## VYSVETLENIE INFORMÁCIÍ Č. 5, INFORMÁCIA O POSUNE LEHÔT

„Diaľnica D3 Kysucké Nové Mesto - Oščadnica“

Verejný obstarávateľ Vám podľa § 48 zákona č. 343/2015 Z. z. o verejnom obstarávaní a o zmene a doplnení niektorých zákonov v znení neskorších predpisov poskytuje na základe otázky záujemcu nasledovné informácie (ďalej len „vysvetlenie“):

## RÍMSA (DC38-DC55) - VÝSTUŽ

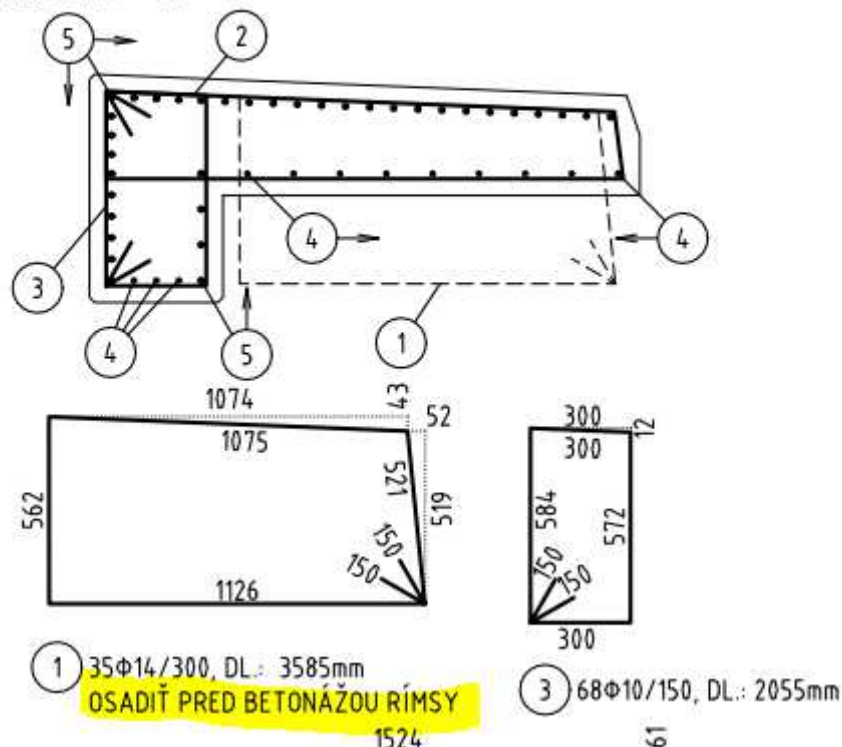
V projektovej dokumentácii SO 231-00 č.v 231-00 041 vo výkrese výstuže ríms sa uvádza v pol. Č. 1 "osadiť pred betonážou ríms".

Nakoľko položka 1 zasahuje do koruny múru žiadame upraviť zavádzajúci text na "osadiť pred betonážou koruny múru".

Z výkresu je zrejmé, že položku výstuže č. 1 je nutné osadiť pred zabetónovaním rímsy a taktiež aj pred zabetónovaním koruny oporného múru. Pre položku č. 1 platí: OSADIŤ PRED BETONÁŽOU KORUNY MÚRU.

## RÍMSA (DC01-DC29) - VÝSTUŽ

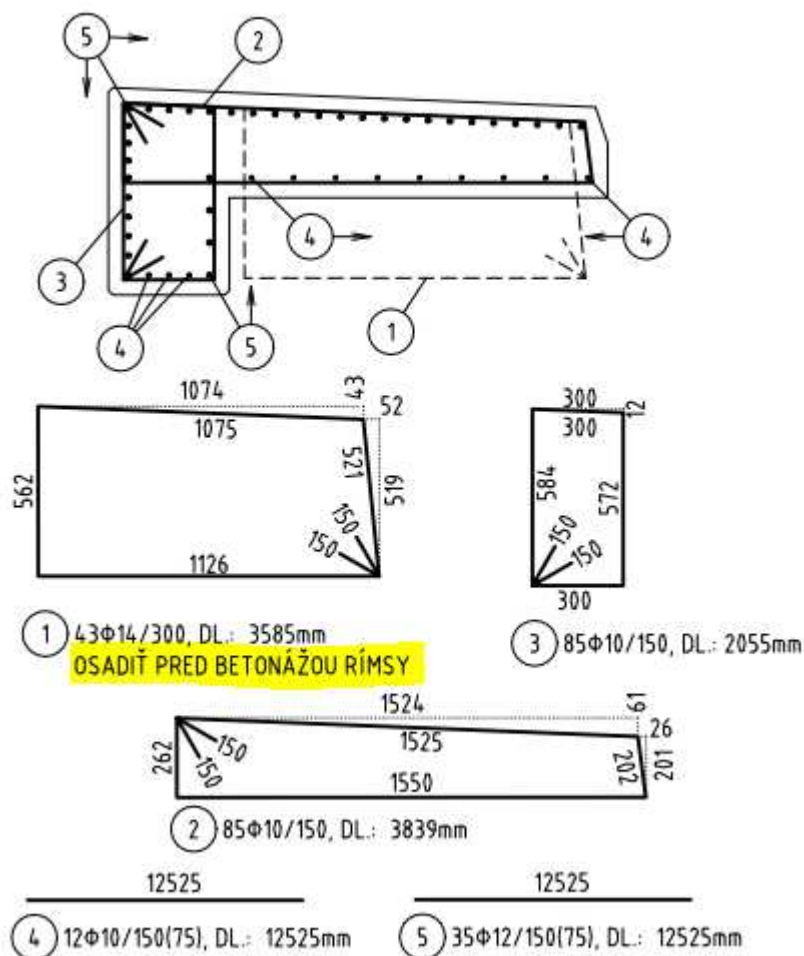
V projektovej dokumentácii SO 232-00 č.v 232-00 013 vo výkrese výstuže ríms sa uvádza pol. Č. 1 "osadiť pred betonážou ríms".

Nakoľko položka 1 zasahuje do koruny múru žiadame upraviť zavádzajúci text na "osadiť pred betonážou koruny múru".

Z výkresu je zrejmé, že položku výstuže č. 1 je nutné osadiť pred zabetónovaním rímsy a taktiež aj pred zabetónovaním koruny oporného múru. Pre položku č. 1 platí: OSADIŤ PRED BETONÁŽOU KORUNY MÚRU.

## RÍMSA (DC43-DC58) - VÝSTUŽ

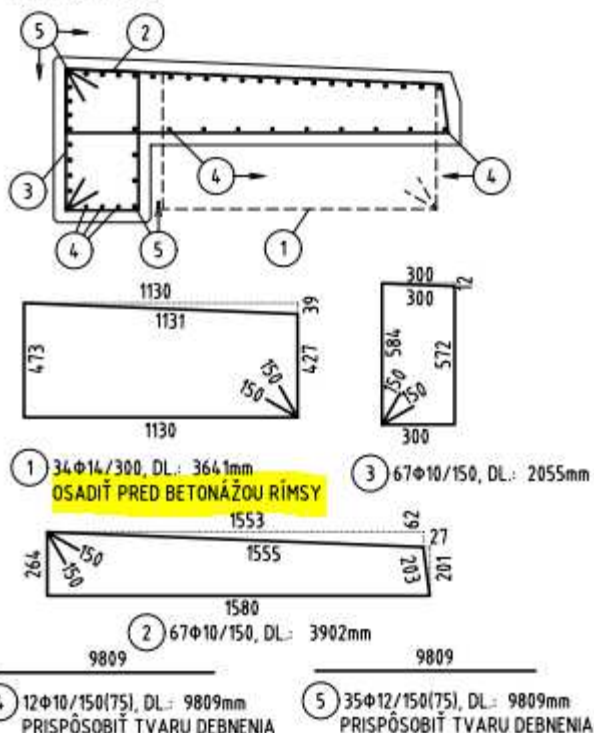
V projektovej dokumentácii SO 232-00 na č.v 232-00 013 vo výkrese výstuže ríms sa uvádza v pol. Č. 1 "osadiť pred betonážou ríms".

Nakoľko položka 1 zasahuje do koruny múru žiadame upraviť zavádzajúci text na "osadiť pred betonážou koruny múru".

Z výkresu je zrejmé, že položku výstuže č. 1 je nutné osadiť pred zabetónovaním rímsy a taktiež aj pred zabetónovaním koruny oporného múru. Pre položku č. 1 platí: OSADIŤ PRED BETONÁŽOU KORUNY MÚRU.

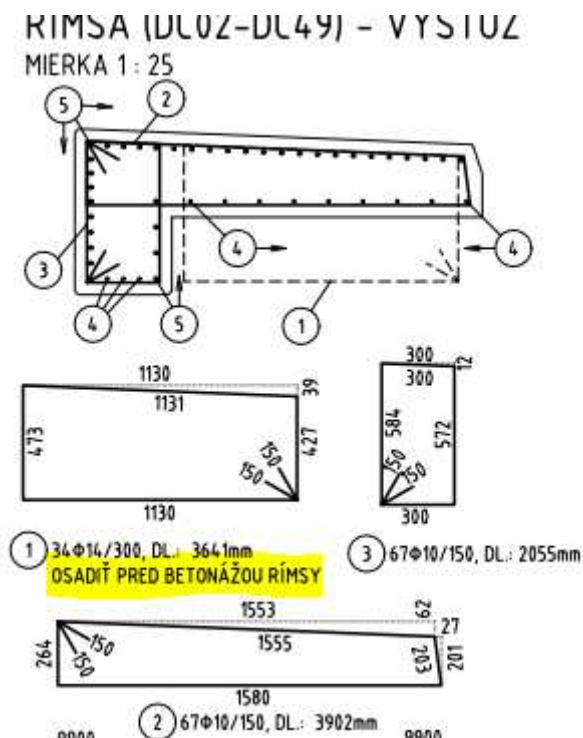
Pre položku nižšie v SO205-00 som nenašiel výkres v priloženej dokumentácii. Kde to nájdem prosím? Poprosím doložiť.

11524	58	K	22251170010292	Prekrytie priekopového žľabu roštom na prístupovom schodisku pri moste, montáž a dodávka – NENASIEL SOM V DOKUMENTACII	m2	1,430
-------	----	---	----------------	--	----	-------

Detailne vykreslené vo výkrese č. 701.

## RİMSA (DC01) - VÝSTUŽ

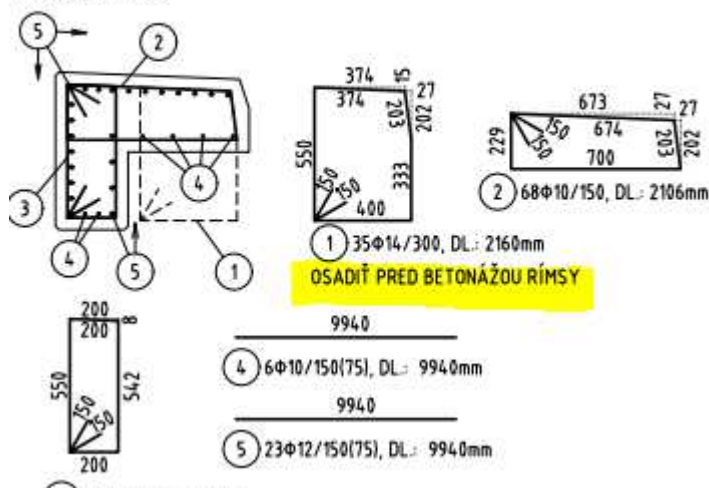
V projektovej dokumentácii SO 240-00 v č.v 240-00 030 vo výkrese výstuže ríms sa uvádza v pol. Č. 1 "osadiť pred betónážou ríms".

nakoľko položka 1 zasahuje do koruny múru žiadame upraviť zavádzajúci text na "osadiť pred betonážou koruny múru"

Z výkresu je zrejmé, že položku výstuže č. 1 je nutné osadiť pred zabetónovaním rímsy a taktiež aj pred zabetónovaním koruny oporného múru. Pre položku č. 1 platí: **OSADIŤ PRED BETONÁŽOU KORUNY MÚRU.**

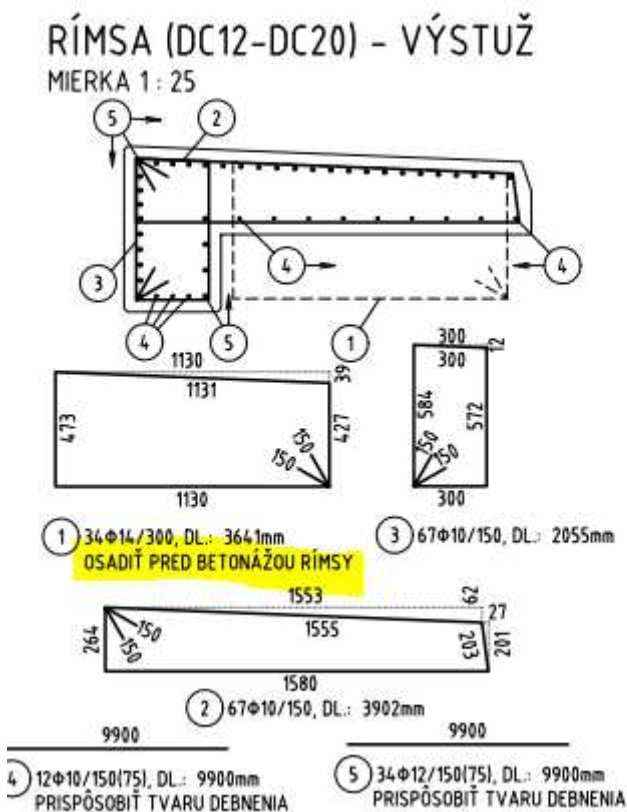
Pre položku nižšie v SO214-00 som nenašiel výkres v priloženej dokumentácii. Kde to nájdem prosím? Poprosím doložiť prípadne opraviť a zosúladiť PD a VV.

15231	91	K	22251661026323	Štrbinový odvodňovací betónový žľab so základom NENASIEL SOM V DOKUMENTACII -	m	32,400
-------	----	---	----------------	---	---	--------

Uvedené je vo výkrese 710 Vozovka, odvodnenie mosta. Žľab je za oporou 5.

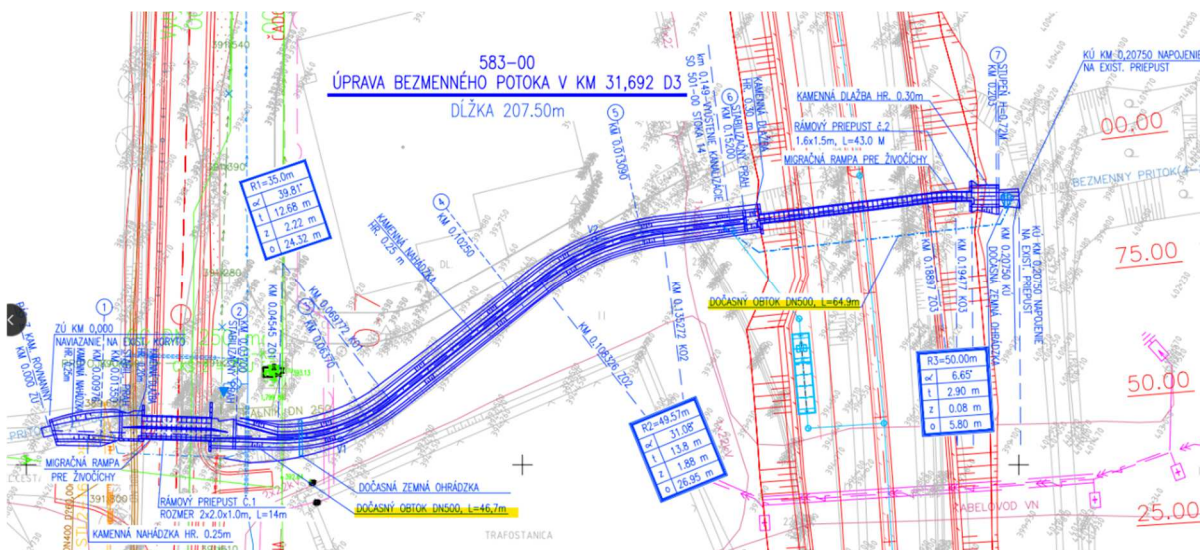
Pre položku nižšie v SO218-00 som nenašiel výkres v priloženej dokumentácii. Kde to nájdem prosím? Poprosím doložiť.

16239	72	K	27031171023029	Revízná kanalizačná šachta, odvodnenie mosta, komplet s poklopom – montáž a dodávka NENASIEL V DOKUMENTACII	ks	1,000
-------	----	---	----------------	---	----	-------

Ide o šachtu pre zvedenie odvodnenia lávky, je to vo výkrese č. 711.
